平成 28 年 2 月

九州電力株式会社

双方向計量機能付スマートメーター設置に伴う受給用計量器の取扱いについて（お知らせ）

[参考：双方向計量機能付スマートメーター導入後の標準配線]

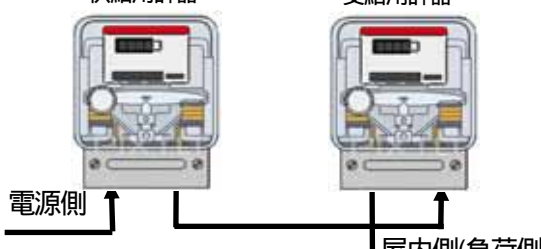
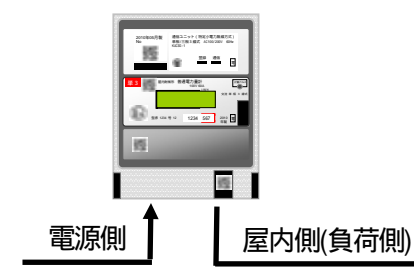
従来、太陽光発電設備等を設置し、当社との受給契約を希望される場合、当社からお客さまへの供給電力量と、お客さまから当社が購入する受給電力量を別々の計量器で計量する必要がありましたが、双方向計量機能付スマートメーターを設置する場合、1 台で供給電力量と購入（受給）電力量を計量するため、受給用計量器の取付が不要となります。

このため、配線工事および計器箱等の設置にあたっては、計量器 1 台の設置を前提とした工事の実施をお願いいたします。

従来の配線方法	今後の配線方法
<p style="text-align: center;">供給用計器 受給用計器</p>  <p style="text-align: center;">電源側 屋内側(負荷側)</p>	<p style="text-align: center;">今後の配線方法</p>  <p style="text-align: center;">電源側 屋内側(負荷側)</p> <p>SMに接続する引込口配線は、電源側 負荷側を逆に接続しないでください。</p>
